Modulo per la presentazione delle osservazioni per i piani/programmi/progetti sottoposti a procedimenti di valutazione ambientale di competenza statale

ID: Codice procedura (ID_VIP/ID_MATTM):10844

Impianto per la produzione di energia elettrica da fonte eolica, costituito da 6 aerogeneratori della potenza complessiva di 37,2 MW, un sistema di accumulo da 25 MW e relative opere connesse in località "Rempillo" nel comune di Pitigliano (GR).

ALLEGATO alle OSSERVAZIONI all' IMPIANTO EOLICO denominato REMPILLO nel COMUNE di PITIGLIANO (GR). Composto da n. 5 immagini e n. 5 pagine

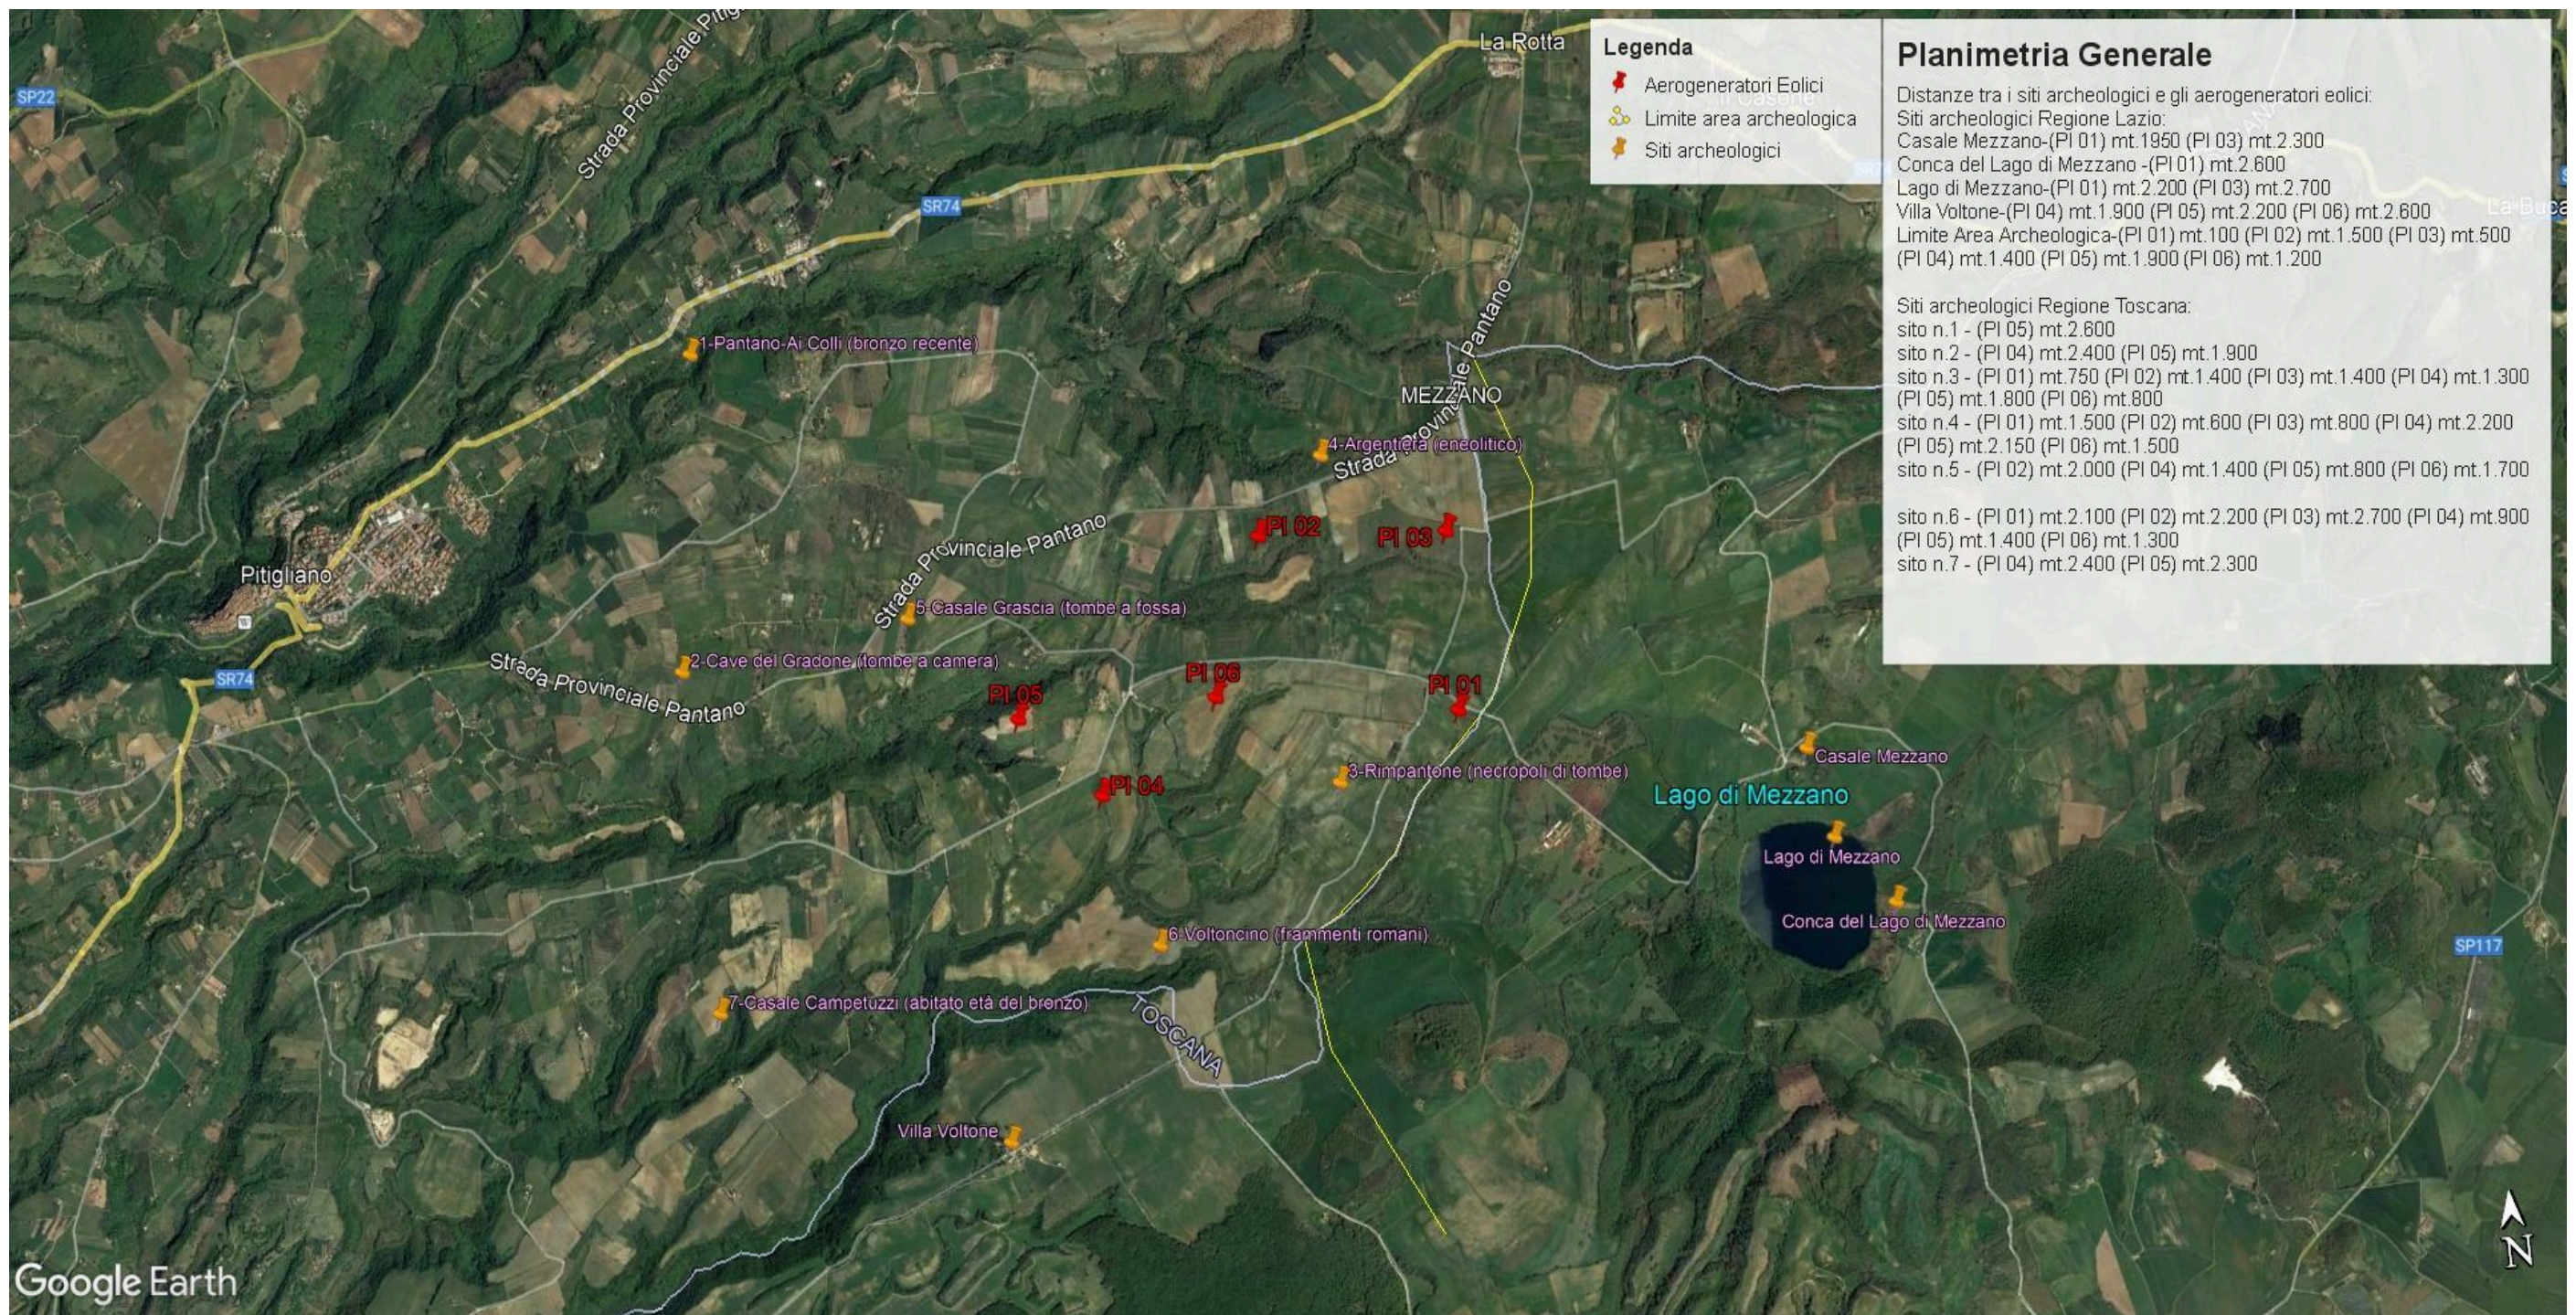
Tornando alla questione di legittimità, alla luce del combinato disposto dal "vincolo sul patrimonio paesaggistico (artt. 136 e ss. e 142 del decreto legislativo n. 42/2004 e ss.mm.ii.) e sui beni culturali" (artt. 10 e ss. del decreto legislativo n. 42/2004 e ss.mm.ii.) e dal comma 8 lettera c-quarter del D.Lgs 191/2021 e ss.mm.ii si evince che, ad oggi, le aree in cui sono previsti gli insediamenti dei sei aereogeneratori dell'impianto eolico denominato "Rempillo" non sono idonee perché ricadono tutte all'interno della fascia di rispetto dei **beni paesaggistici di notevole interesse pubblico denominati "Conca del Lago di Mezzano e territorio circostante" (D.M. 22.05.1976)** comprendente anche il **vincolo "Selva del Lamone" (D.M. 22.05.1984)** tutelati dall'**art. 136 del Codice del Beni Culturali e del Paesaggio** e in particolare un aerogeneratore (P01) è a 100 metri dal primo vincolo citato e gli altri cinque compresi in una distanza massima tra 1 km e 2 km (vedi immagine n. 1 dell'ALLEGATO). Nella fascia di rispetto dei 3 km anche la porzione di vincolo rappresentato dalla Selva del Lamone che gode di altre importanti tutele in quanto Riserva Naturale regionale (L. 394/91 e L.R. 29/97), Zona di Protezione speciale (ZPS) insieme ai Monti di Castro collegati tra loro da una Zona di Conservazione Speciale (ZSC), il sistema fluviale Fiume Fiora-Olpeta. La Selva del Lamone oltre il vincolo paesaggistico di notevole interesse pubblico che la rende area non idonea all'installazione degli impianti FER anche nelle sue fasce di rispetto dei 3 km, gode di un'altra tutela che ne rivela l'importanza di area di importanza internazionale per l'avifauna IBA (012) che viene collegata all'altra IBA (099) Lago di

Bolsena attraverso la ZPS Caldera di Latera e la ZSC Lago di Mezzano che insieme sono compresi nel vincolo paesaggistico “ Conca Lago di Mezzano...” e verranno uniti dal nuovo vincolo paesaggistico “*Ambito paesaggistico, geologico e geomorfologico dell’orlo della caldera di Latera e delle sue pendici interessate dai centri eruttivi periferici*” (si veda a riguardo la proposta pubblicata sul sito del MIC in data 09/08/2023 e l’immagine n. 2 dell’ ALLEGATO) all’area di notevole interesse pubblico “ Conca del lago di Bolsena” (D.M. 24.10.1960). Praticamente una vasta zona che per interesse paesaggistico e naturalistico oltre che storico, archeologico e identitario rappresenta un unicum nel panorama nazionale.

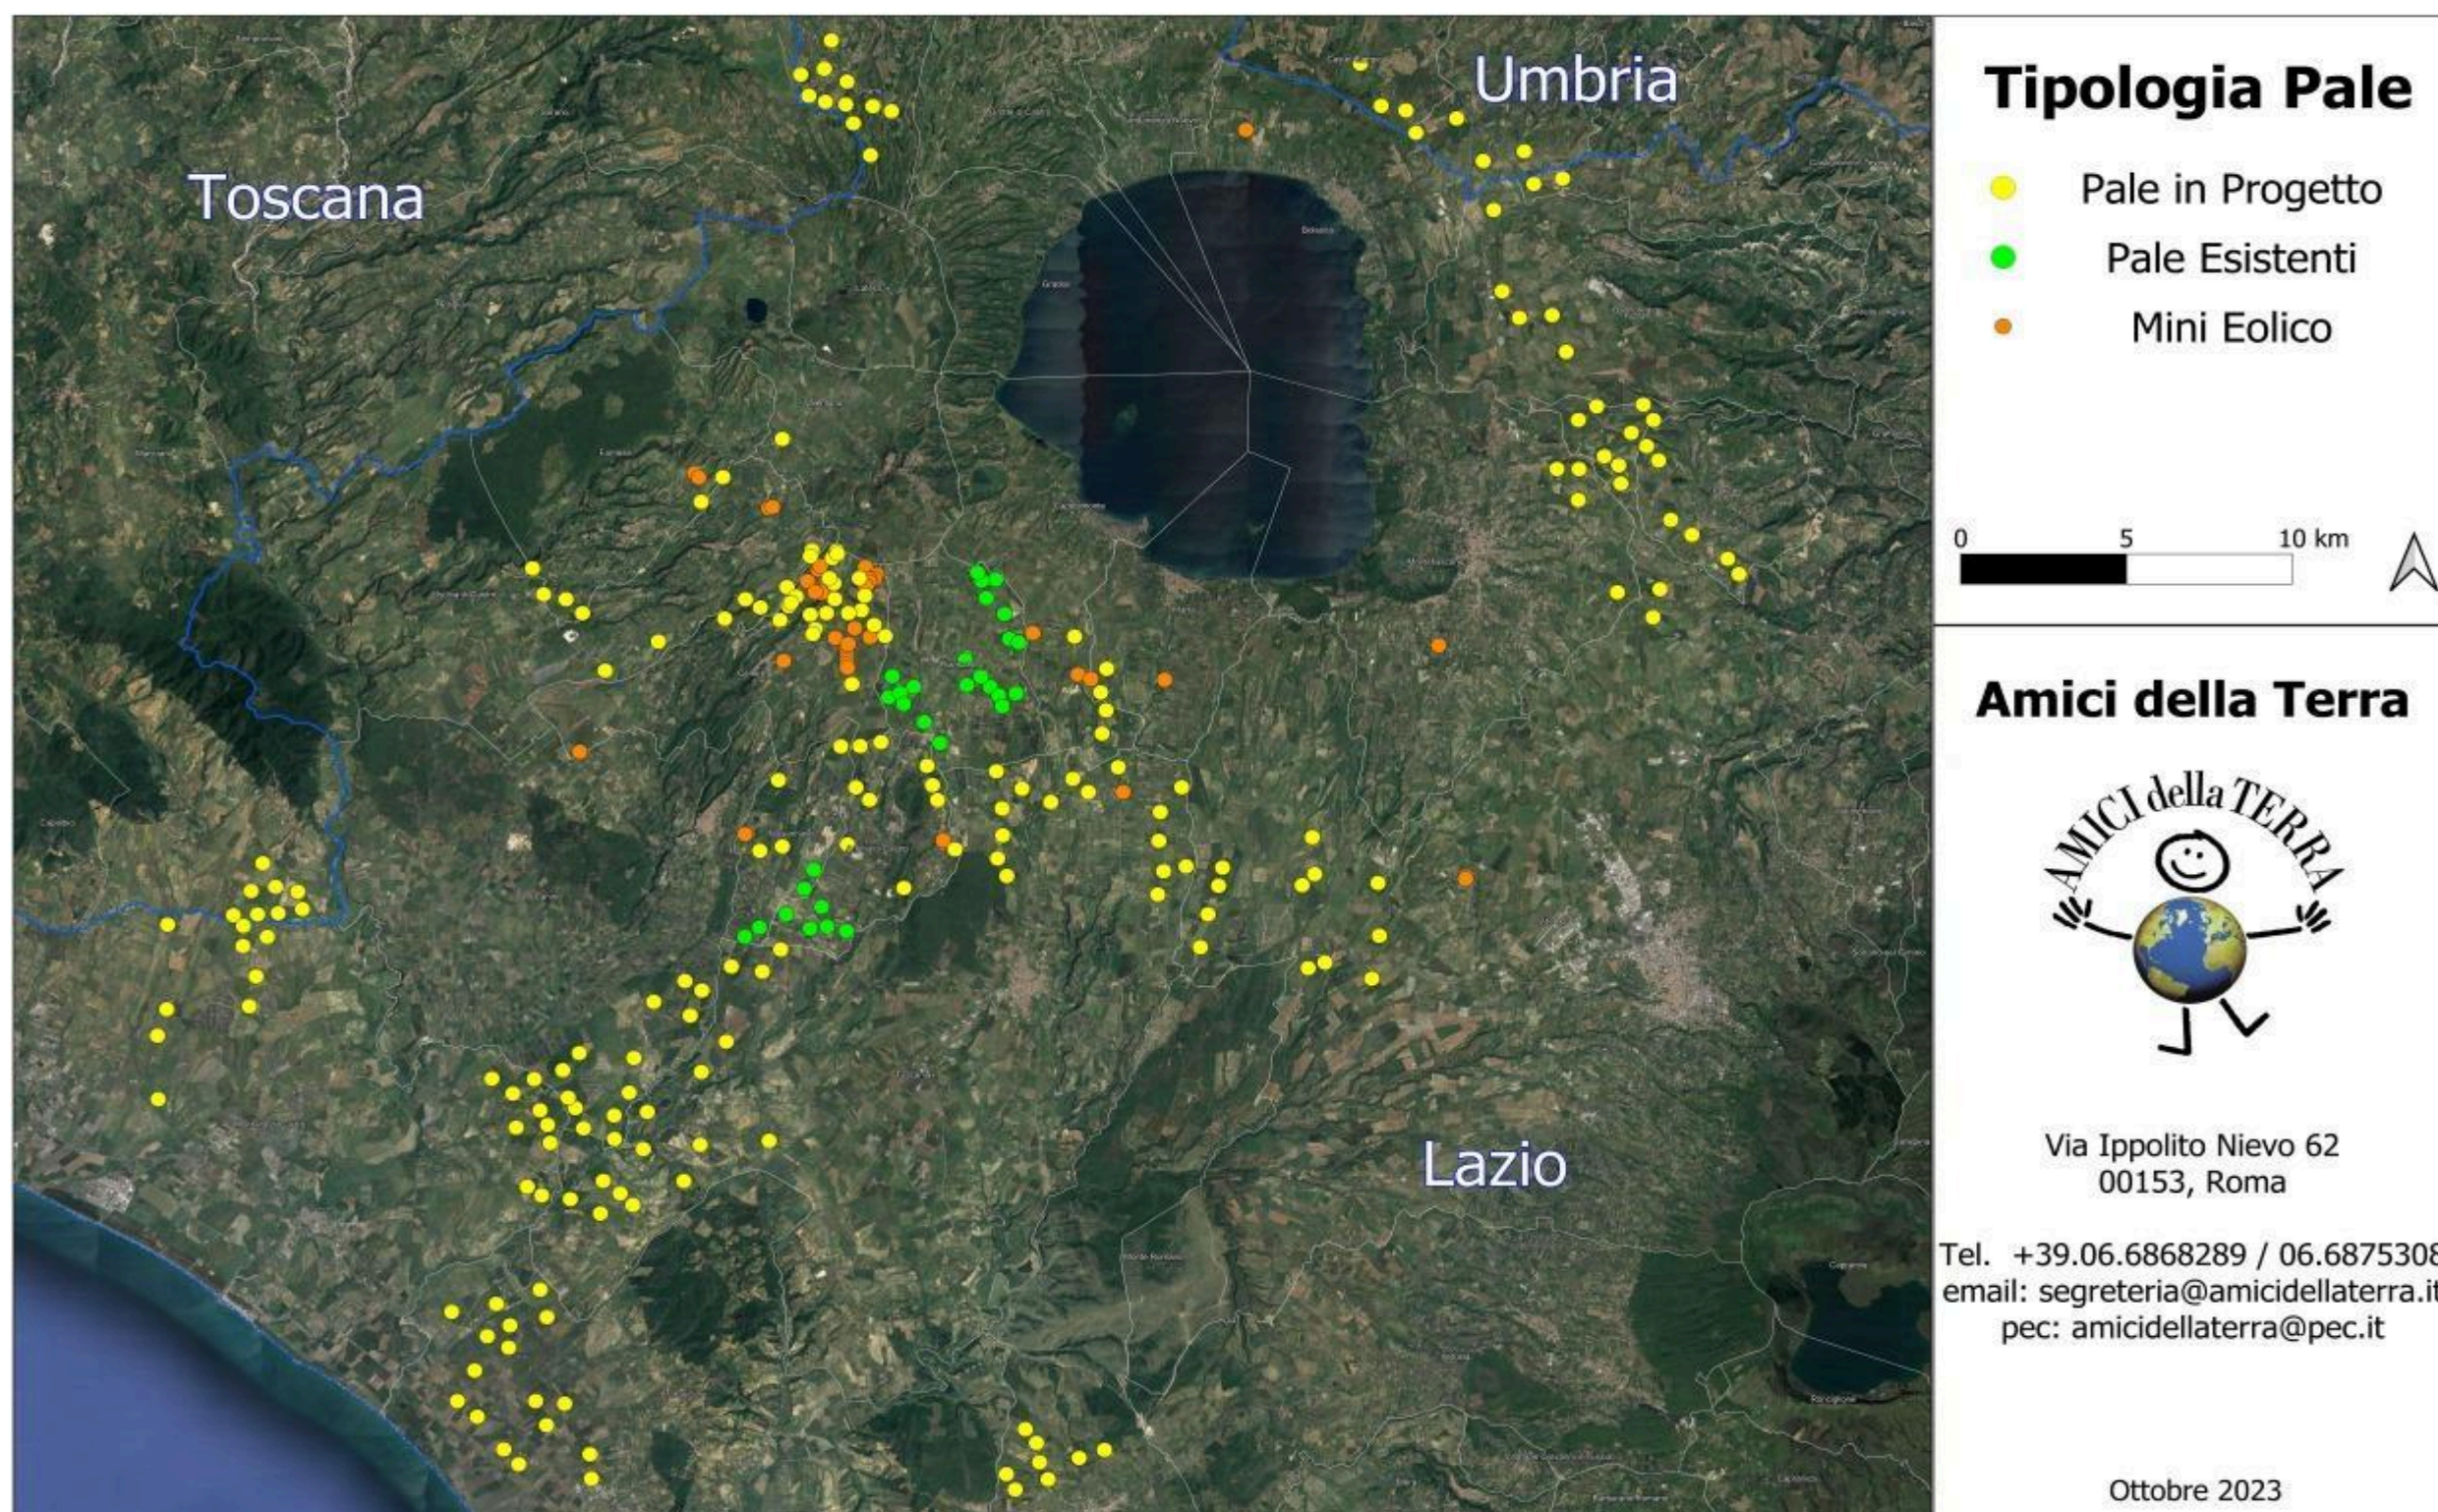
Inoltre, la zona in cui insisterebbe l’impianto eolico industriale Rempillo è compresa nelle fasce di rispetto di 3 km di diversi beni archeologici tutelati dalla parte II del Codice dei Beni Culturali (vedi Allegato, immagine n. 3). Inoltre le pale P04 e P05 ricadono all’interno di un’area archeologica che la Proponente vorrebbe cancellare per il semplice fatto che non è riportata nel documento regionale ma nel documento provinciale come meglio dettagliato nell’Osservazione n. 5. Alla luce di quanto documentato appare chiaro quindi che la collocazione dell’impianto non ha tenuto conto alcuno dei vincoli dell’area nella quale è stato progettato e l’inserimento dell’impianto eolico nel paesaggio e sul territorio non è corretto (Allegato IV delle Linee guida nazionali di cui al D.M dello Sviluppo economico del 10.09.2010).

- h) Le zone di interesse archeologico evidenziate nell'immagine n. 3 a cui si aggiungono anche l'importante abitato protostorico di Sorgenti della Nova e Ruderì del Castello altomedioevale che si trovano a circa 4 km dalle aree in cui è stato progettato l'impianto eolico industriale. Poco più lontano i resti del castello medioevale “Morroneccio”. Nell'area vasta le preziose necropoli eneolitiche (Poggi Alti) ed etrusche di Pitigliano, Sovana e Sorano.
